**Sujet :** [INTERNET] Projet Eolien Ambernac

Objet : enquête publique sur le projet éolien d'Ambernac (Charente)

**Etude d'Impact Acoustique – SIXENSE Engineering**  
**Projet d'Ambernac (16) développé par wpd onshore France**  
**RA-17457-03-C – 09/12/2020**

Carte d'alerte des sensibilités paysagères vis-à-vis des projets éoliens (DREAL 2019)

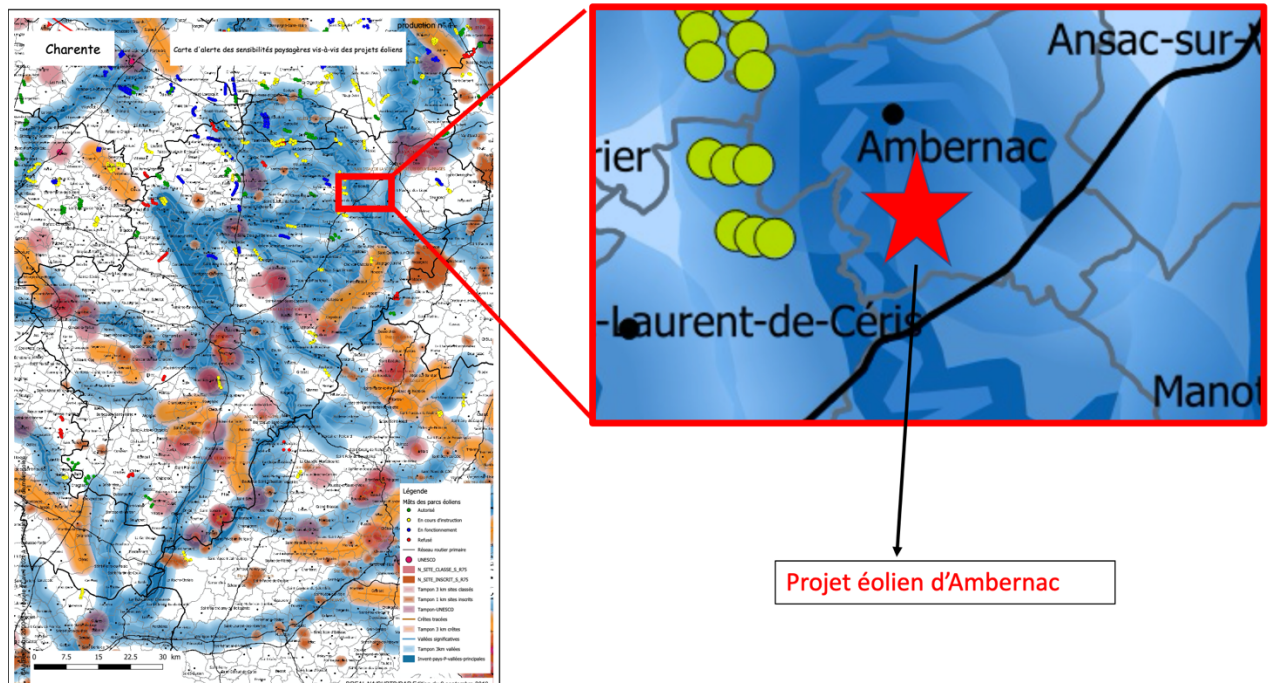
Ce projet éolien aurait notamment un impact visuel très fort et négatif sur des paysages à l'intérêt particulier reconnu : celui des vallées de la Charente et du Braillou. L'intérêt paysager de ces vallées est confirmé dans la carte réalisée par la DREAL en 2019 précisant les zones sensibles à l'éolien.

En effet, ces deux vallées sont parties intégrantes de l'entité paysagère du Val d'Angoumois, une des vallées identifiées comme « vallées principales ».
